**Spett.le ARPAT****DIREZIONE TECNICA – SETTORE VIA/VAS**

**Oggetto:** [ID:2296] Art. 19 del D.lgs. 152/2006 ed art. 48 della L.R. 10/2010. Procedimento di verifica di assoggettabilità relativo al progetto di realizzazione di un impianto fotovoltaico di potenza pari a 17,4 MWp circa, nel comune di Montepulciano (SI) ed opere di connessione alla RTN anche nel Comune di Chiusi (SI).  
Proponente: **Energy Total Capital Montepulciano PV S.r.l.** Contributo istruttorio con richiesta di integrazioni.

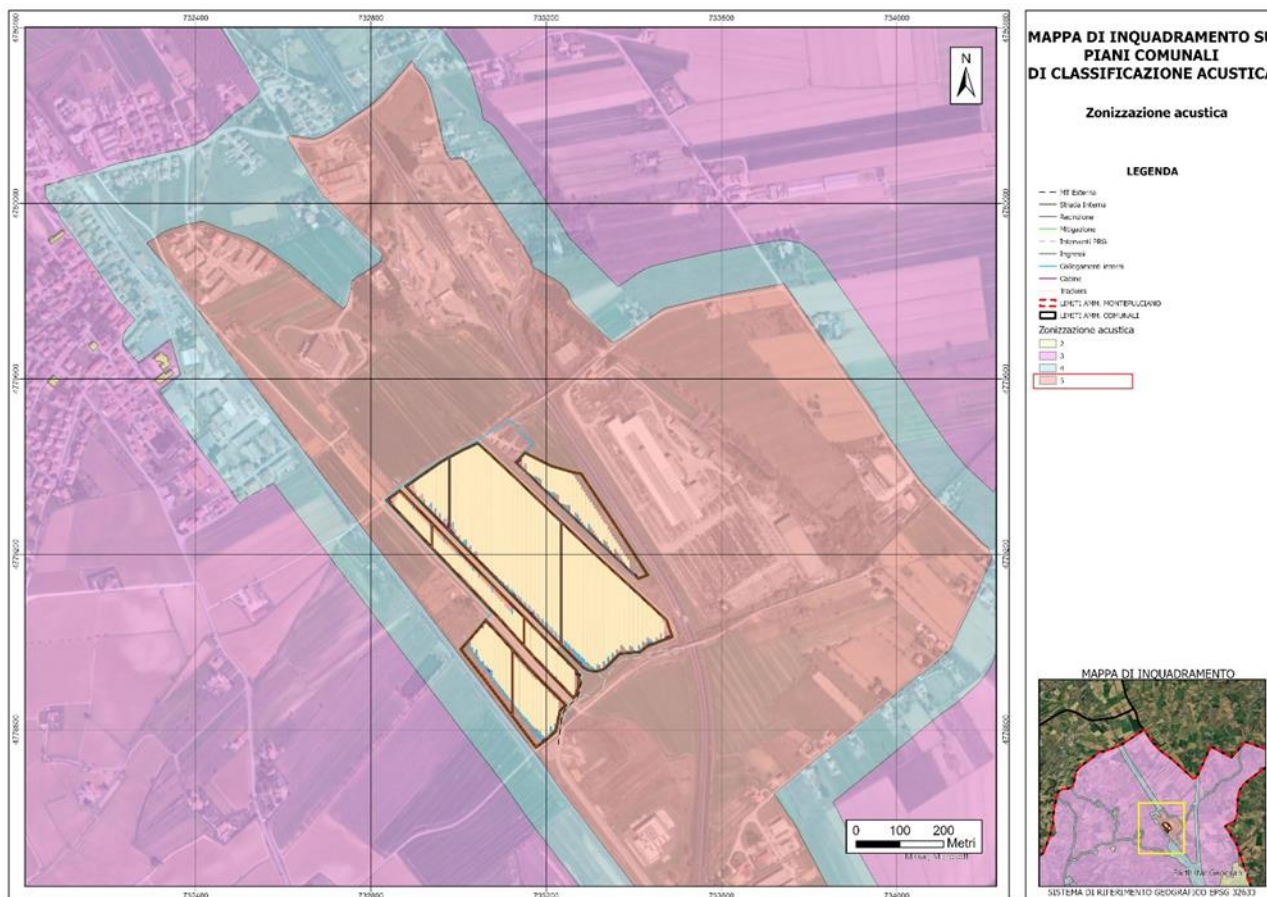
In seguito a una prima analisi del progetto rispetto ai limiti definiti dal PCCA, l'area di impianto ricade nella Classe V, come si evince dalla tavola riportata in seguito. Secondo la zonizzazione del piano la Classe V comprende le "Aree prevalentemente industriali": rientrano in questa classe le aree interessate da insediamenti industriali e con scarsità di abitazioni. Pertanto il numero di recettori sensibili nell'area è estremamente ridotto.
